Stadt Braunschweig
Der Oberbürgermeister

15-00745-01
Stellungnahme
öffentlich

Betreff:
**Vorhabenbezogener Bebauungsplan mit örtlicher Bauvorschrift "Franz-Rosenbruch-Weg, OE 39.
Stadtgebiet zwischen Bundesallee, Stauffenbergstraße und dem Franz-Rosenbruch-Weg" (Geltungsbereich A)
Stadtgebiet südwestlich Peterskamp, Ecke Hondelager Weg (Geltungsbereich B)
Beschluss über die erneute Auslegung**

Organisationseinheit:	*Datum:*
Dezernat III 61 Fachbereich Stadtplanung und Umweltschutz	22.02.2019

Vorhabenplan/ Ansichten , 28. Januar 2019, § 4 a (3) BauGB

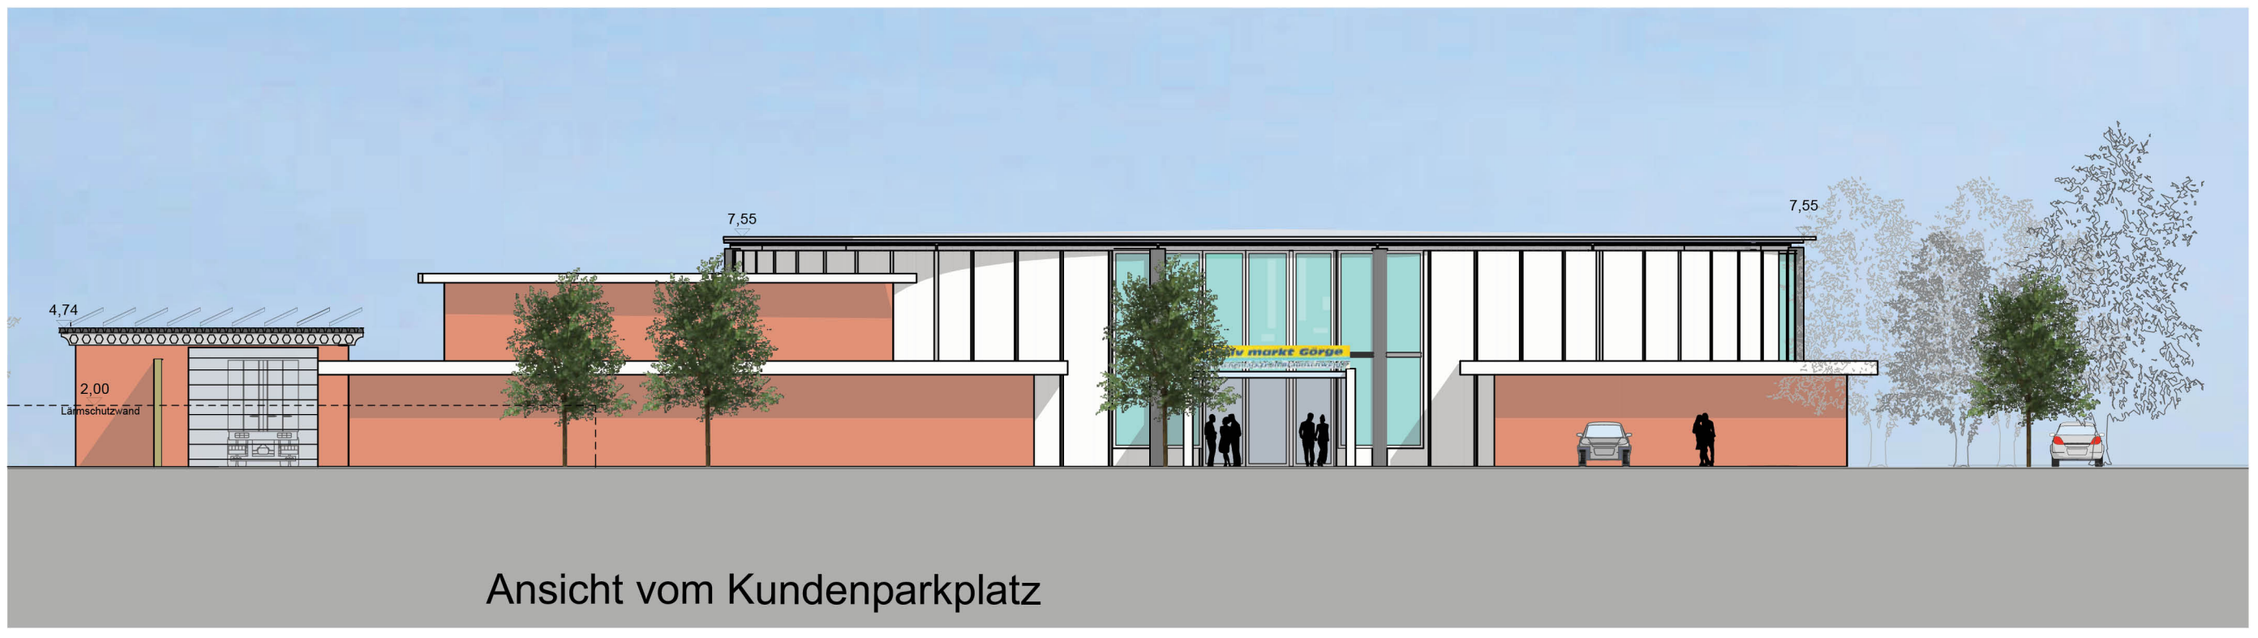
4.4	Die Darstellungen des Verbrauchermarktes auf OE 39-2 c+d sind die eines Industriegebäudes und **Gebäude dieser Form**, Halle mit Flachdach + Photovoltaik + Klimaanlagen-Lüfter + LKW-Ausfahrt mit einer Seitenwandlänge von 60 m und mit einer Höhe von 8,45 m, nehme ich in unserem Wohngebiet als Fremdkörper wahr.	Innerhalb eines Stadtgefüges gehören bauliche Veränderungen mit entsprechenden Auswirkungen auf das Siedlungsgefüge zur normalen Siedlungsentwicklung. Einen Anspruch auf den Erhalt des Umfeldes besteht nicht. In der Nachbarschaft befinden sich neben einzelnstehenden Einfamilienhäusern auch gereihte Baustrukturen, die, wenn auch kleinteilig, längere geschlossene Baukörperabschnitte bilden. Entsprechende großformatige Bauformen sind auch auf der nördlichen Seite der Bundesallee zu finden. Inso-

4.5	**In den Anlagen OE 39 2c und 2d fehlen Details im Dach, Klima-Lüfteranlagen und Photo-voltaik !**	In den zitierten Anlagen werden die Ansichten und ein Schnitt dargestellt. Mit dieser Darstellung wird die Gestaltung und Kubatur des Gebäudes beschrieben. Die Photovoltaikanlage ist Bestandteil der Darstellung, da sie sich auf die städtebauliche Erscheinung des Gebäudes auswirkt. Technische Anlagen wie Lüfter und Klimaanlagen werden üblicherweise nicht dargestellt. Sie werden Gegenstand der Bauantragsunterlagen sein.

fern sind die Abmessungen durchaus als verträglich zu betrachten. Im Übrigen ist die Betonung eines Standortes, insbesondere der Ortsmitte, durch die Architektur, die Ausformung des geplanten Gebäudes als Solitär und die Wahl von Baumaterialien ein legitimer städtebaulicher Belang. Es besteht nicht der Anspruch, die neue Bebauung quasi gestaltungsgleich mit den rückwärtig liegenden Wohngebäuden herzustellen. Die vorgesehene Nutzung und die Lage an der Bundesallee rechtfertigen einen eigenständig wahrnehmbaren Baukörper. Gleichwohl wurden bei der Überarbeitung des Vorhabens in der Gestaltung Stilelemente der örtlichen Bauvorschriften des umgebenden Bebauungsplans aufgenommen.
